Rapport de contrôle d'installations électriques à basse et à très basse tension

RÉF. 45/2025/115102/D03:1

DATE DU CONTRÔLE 28/08/2025 (9:00 - 11:00) **AGENT VISITEUR** Mateusz Bargielski
ADRESSE DU CONTRÔLE Rue du Monténégro 53 (étage Rdc) - 1060 Saint-Gilles **TYPE DE CONTRÔLE** Visite de contrôle vente ancienne installation (8.4.2.)

Croquis de position élémentaire et descriptif sommaire des tableaux

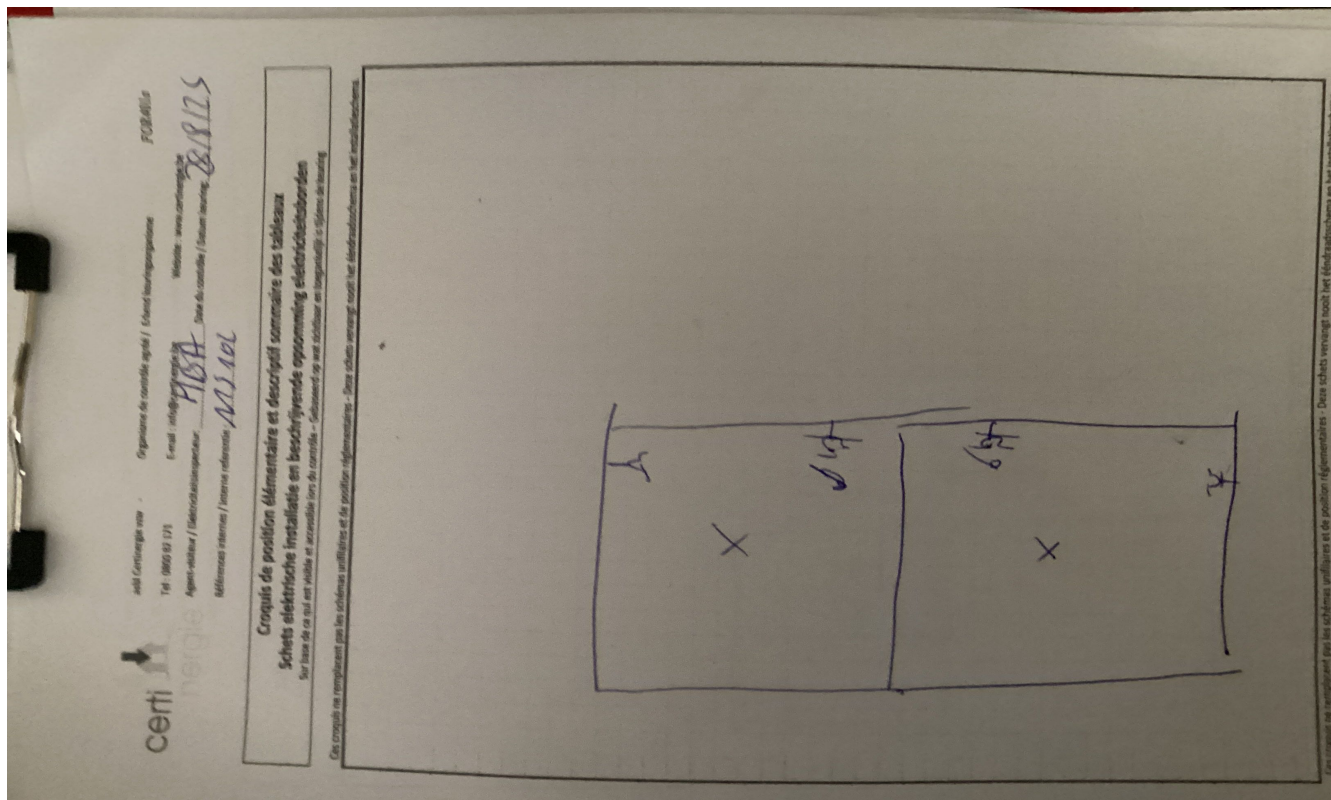
Le ou les socles de prise en défaut sont localisés dans	le salon - la / les chambre(s)
